ALEGACIONES COMPLEMENTARIAS AL ESQUEMA PROVISIONAL DE TEMAS IMPORTANTES (EpTI) DEL CUARTO CICLO DE PLANIFICACIÓN HIDROLÓGICA DE LA DEMARCACIÓN HIDROGRÁFICA DEL GUADIANA (2028-2033)

Objeto exclusivo: correcta dimensión de los recursos reales de la MASb Campo de Calatrava, en integración y desarrollo de las alegaciones ya presentadas por la Comunidad de Usuarios.

A LA OFICINA DE PLANIFICACIÓN HIDROLÓGICA DE LA CONFEDERACIÓN HIDROGRÁFICA DEL GUADIANA

| Número | Figura | Procedencia | Utilidad alegatoria |
|----------|--|--|---|
| Figura 1 | Mapa de dominios hídricos y trazas estructurales principales | Informe tercero encargado por la CUAS a D. Pedro-José Rincón Calero. | Mostrar la compartimentación interna de la MASbCC y la improcedencia de un modelo homogéneo único. |

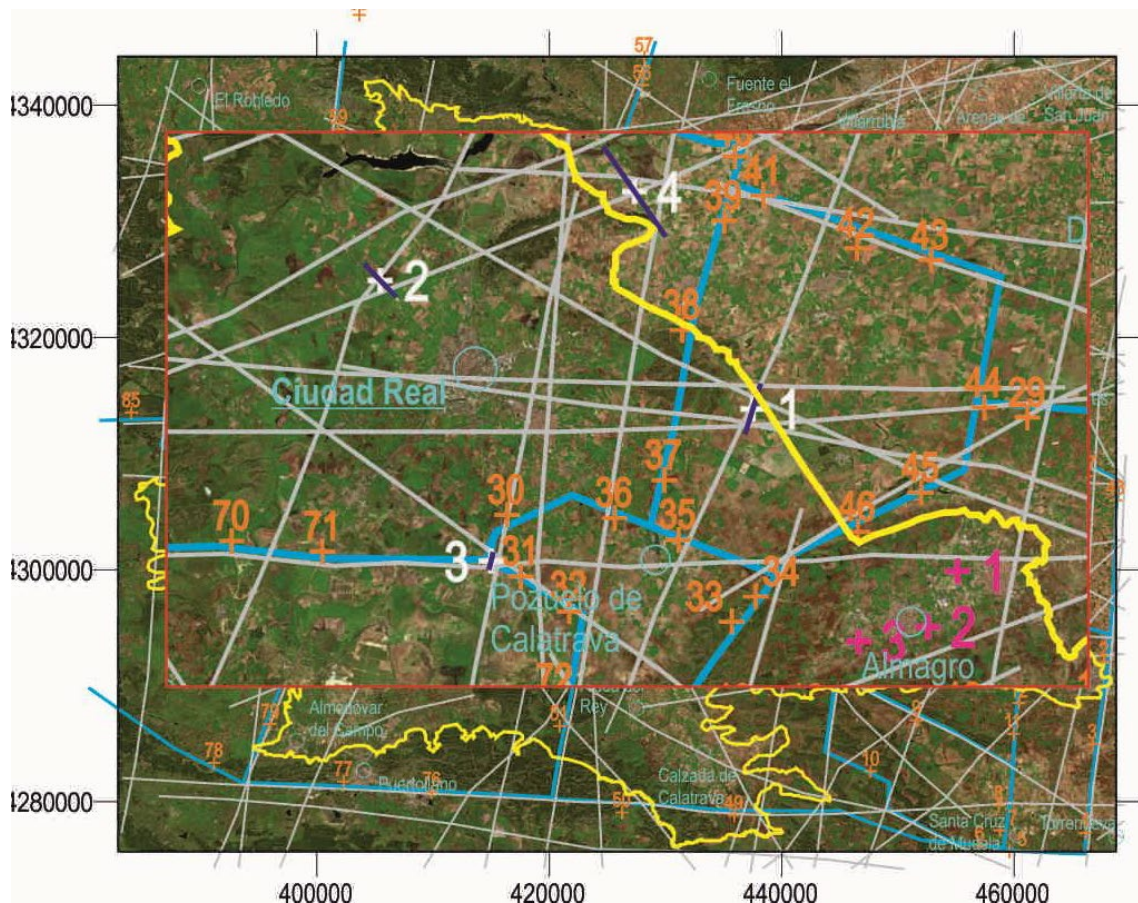
La Comunidad de Usuarios ya interesó en sus alegaciones de 25 de mayo de 2026 que el EpTI y el futuro Plan Hidrológico reconocieran la singularidad de la masa Campo de Calatrava, la insuficiencia del conocimiento disponible, la necesidad de disponer de un modelo hidrogeológico actualizado, el refuerzo de la red piezométrica y la improcedencia de hacer descansar la recuperación cuantitativa casi exclusivamente sobre restricciones sucesivas a los usuarios. El presente escrito se inserta en esa misma línea argumental y la desarrolla en el presupuesto técnico del que dependen el índice de explotación, el RAE, la evaluación del estado cuantitativo y la proporcionalidad del conjunto de medidas: la cifra oficial de 22,4 hm³/año de recursos disponibles.

| Número | Figura | Procedencia | Utilidad alegatoria |
|----------|--|--|---|
| Figura 2 | Mapa de ensayos geofísicos y sectores preferentes | Informe tercero encargado por la CUAS a D. Pedro-José Rincón Calero. | Acreditar que la sectorización y la estructura interna fueron contrastadas con trabajo de campo. |

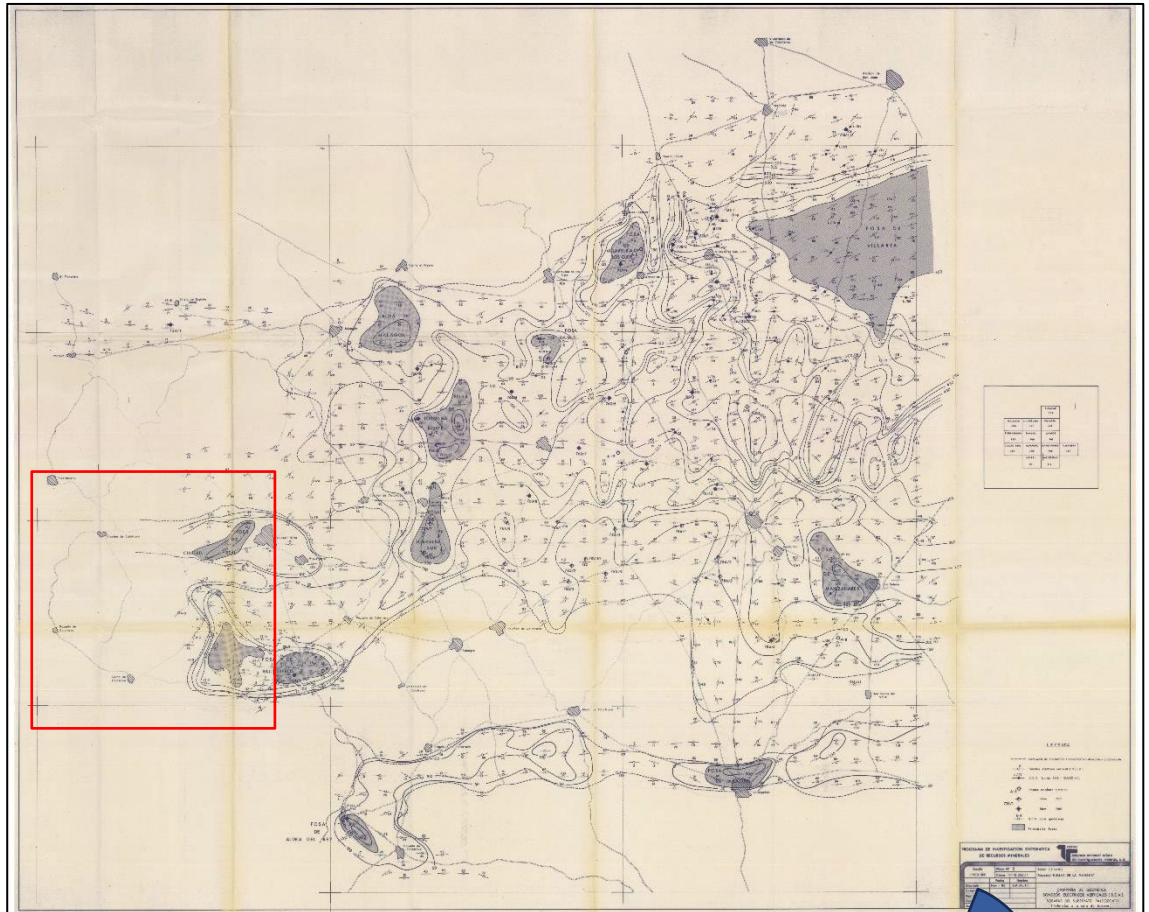
El informe tercero concluye que las campañas geofísicas VLF y SEV, junto con trabajos previos considerados por el técnico, contrastan positivamente la existencia de cuencas intramontanas semicolmatadas por rellenos terciario-cuaternarios en buena parte del territorio de la MASbCC. Añade que esas cuencas pueden comportarse como medios acuíferos libres, semiconfinados o confinados, o bien como acuitardos o acuífugos según sectores y materiales, y que sus límites se corresponden con elevaciones del basamento paleozoico y con zonas de fracturación penetrativa.

El informe afirma además que algunas de esas cuencas pueden alcanzar espesores superiores a 500-600 metros en determinados enclaves, particularmente en Pozuelo de Calatrava y zonas occidentales de la Cuenca del Jabalón, mientras que otras cuencas, como la de Bolaños-Almagro-Valenzuela, presentan espesores menores, del orden del centenar de metros. Conforme a las observaciones actuales trasladadas por D. Pedro-José Rincón Calero a la CUAS, estas diferencias tienen trascendencia directa para la valoración de reservas, para la conectividad entre sectores y para la improcedencia de un balance único general homogéneo.
